OGGETTO: Lavori per la Pavimentazione della via Garibaldi nel tratto compreso fra via Notaro Jacopo e Piazza Raffaello – Approvazione perizia di variante e suppletiva –
CIG: 77497120A8 - CUP: I63D180001500004

LAVORI PER LA PAVIMENTAZIONE DELLA VIA GARIBALDI NEL TRATTO COMPRESO FRA VIA NOTARO JACOPO E PIAZZA RAFFAELLO -

PERIZIA DI VARIANTE TECNICA E SUPPLETIVA

RELAZIONE TECNICA ILLUSTRATIVA E QUADRO ECONOMICO

GARIBALDI SECONDO STRALCIO

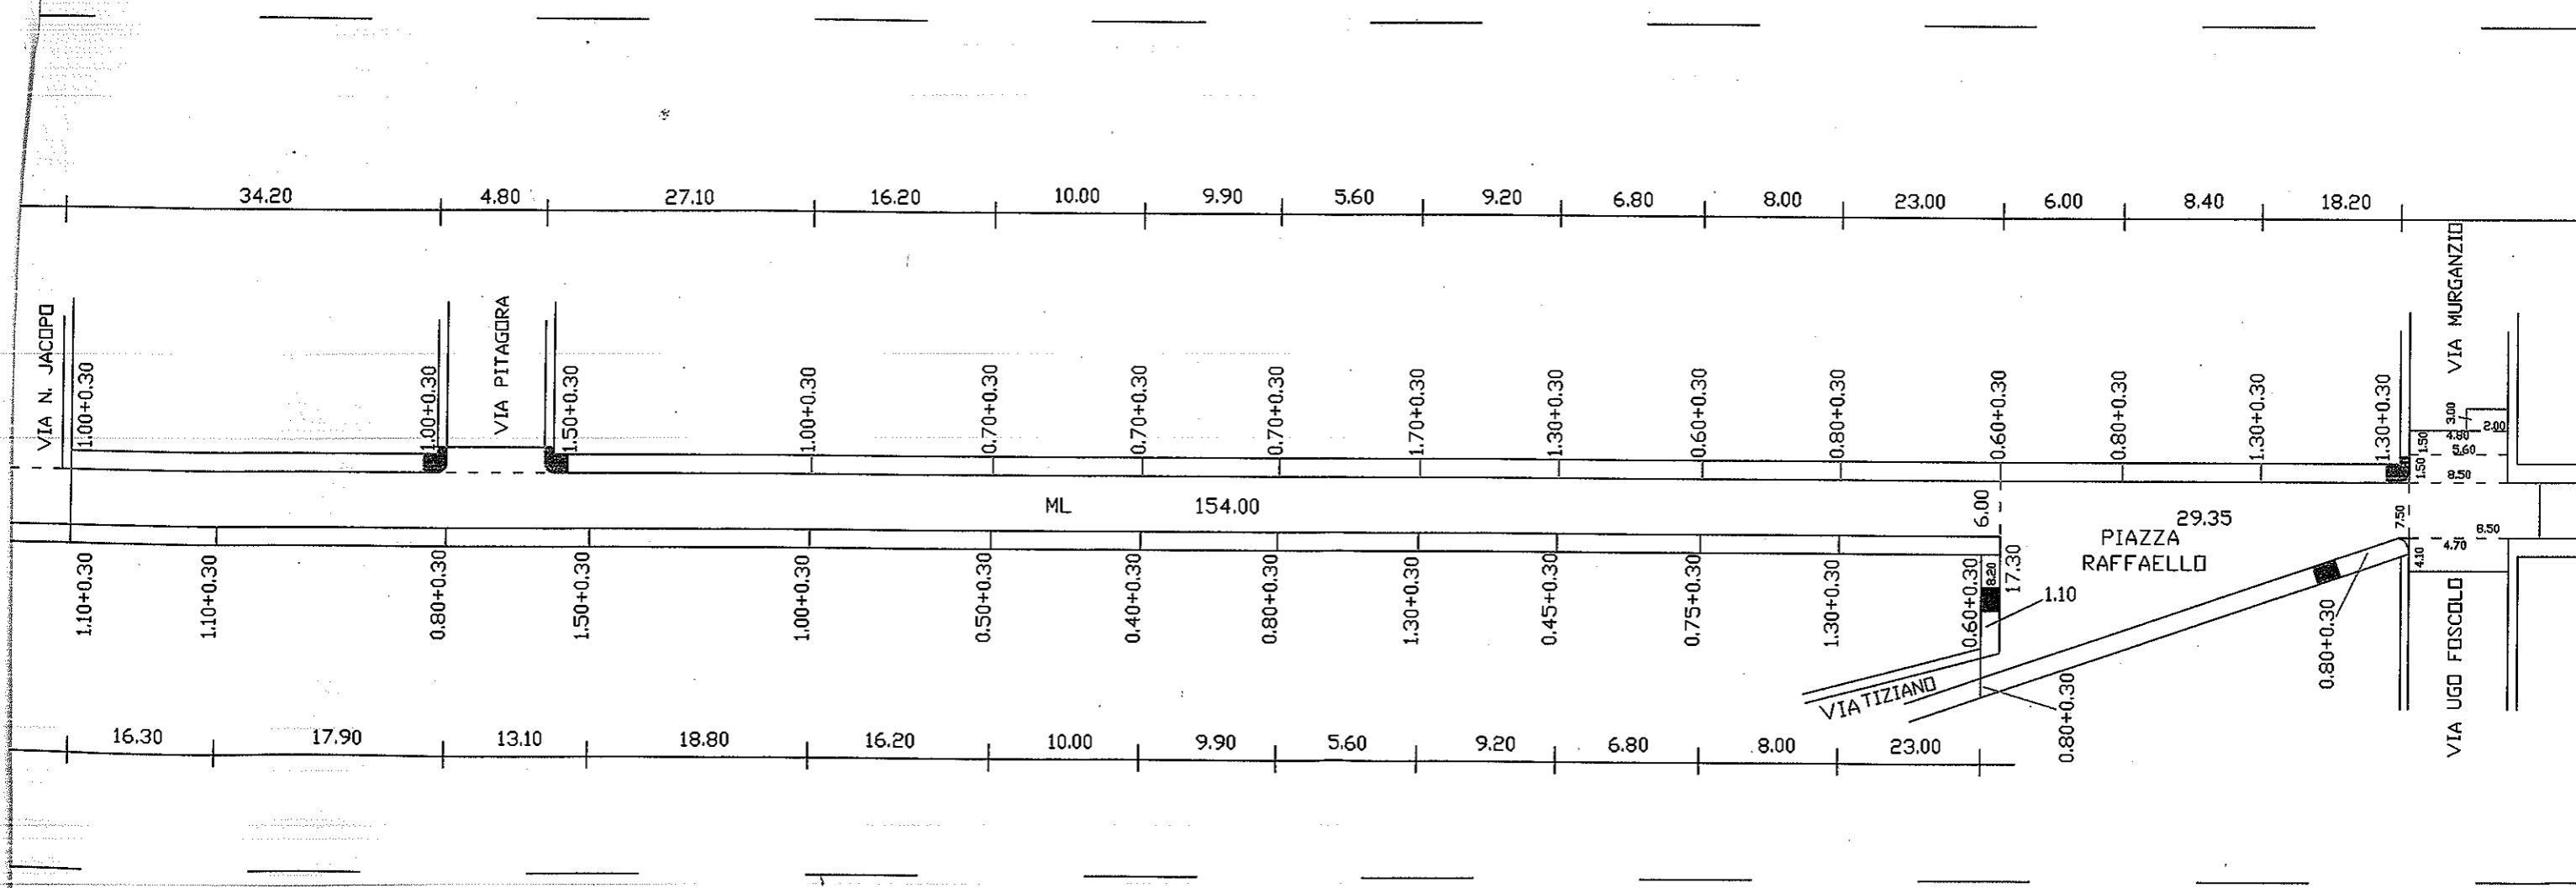
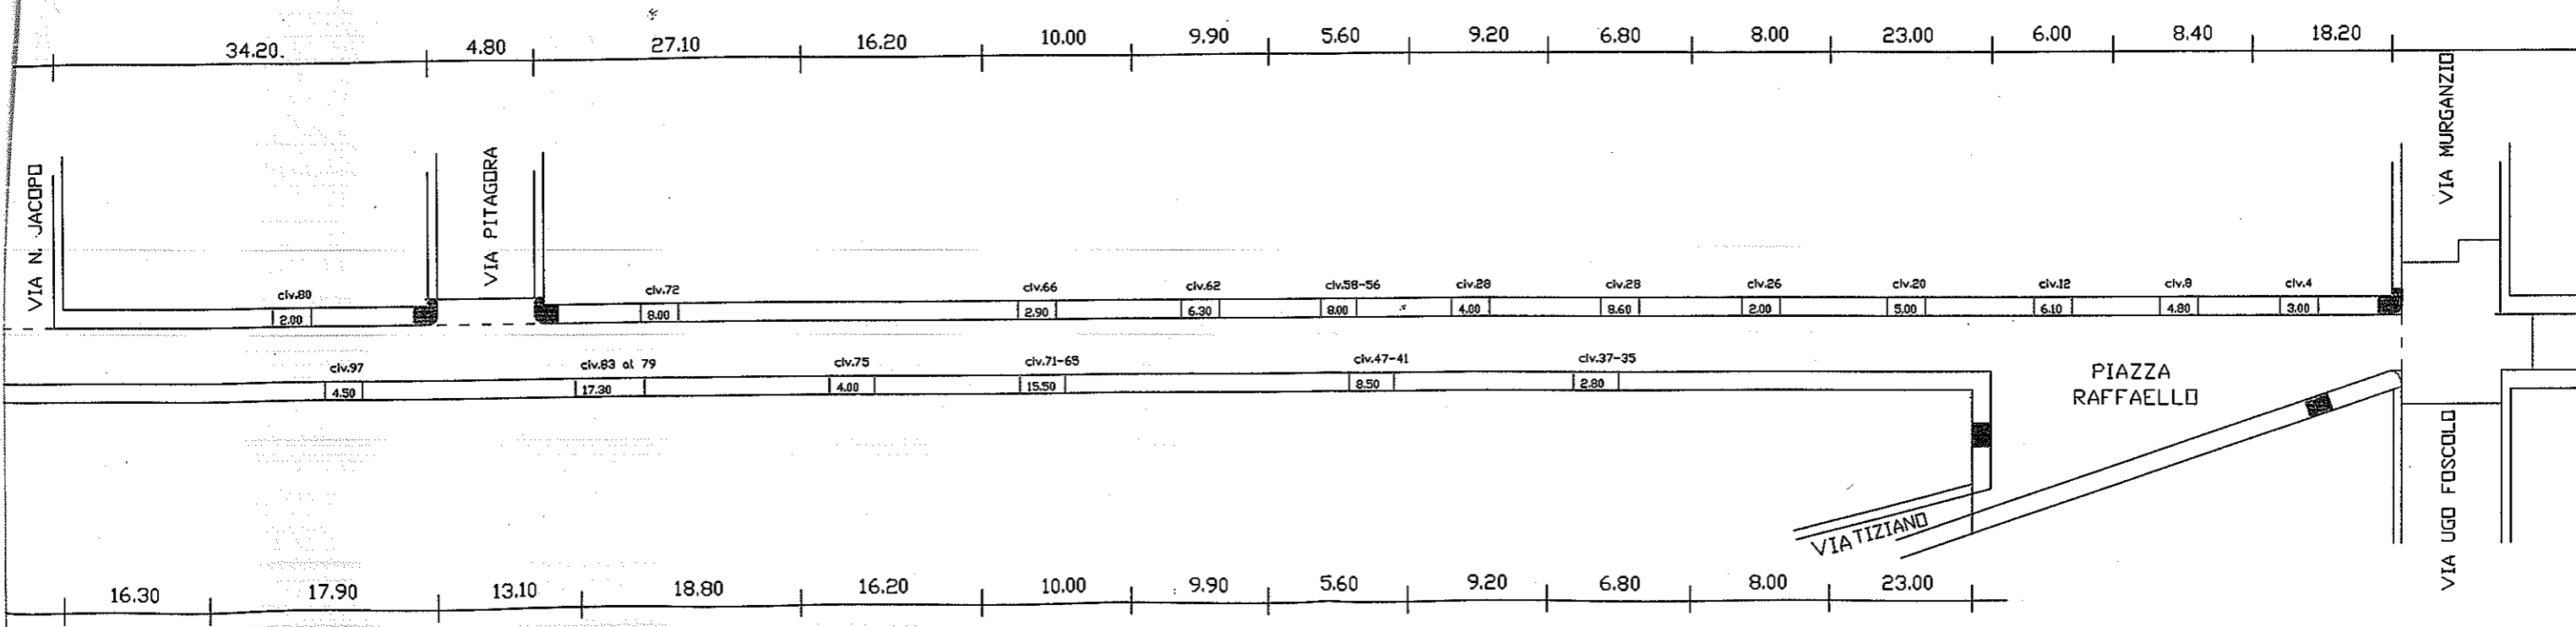
+ n.4 palo "S"
attrav. pedonale fig.303
su Via Garibaldi

n.1 palo "S"
60X40 SOSTA CONSENTITA
fig.79/b (vedi foto)

n.1 palo "S"
divieto accesso.
fig.47 Ø60

n.1 palo "S" buono
direz. obbligatoria
figura 81/c

n.1 palo "S"
60X40 BUS
fig.358

n.1 palo "S"
divieto accesso.
fig.47 Ø60

staffa bifacciale
direz. obbligatoria
figura 80/a

SISTEMAZIONE ORLATURA
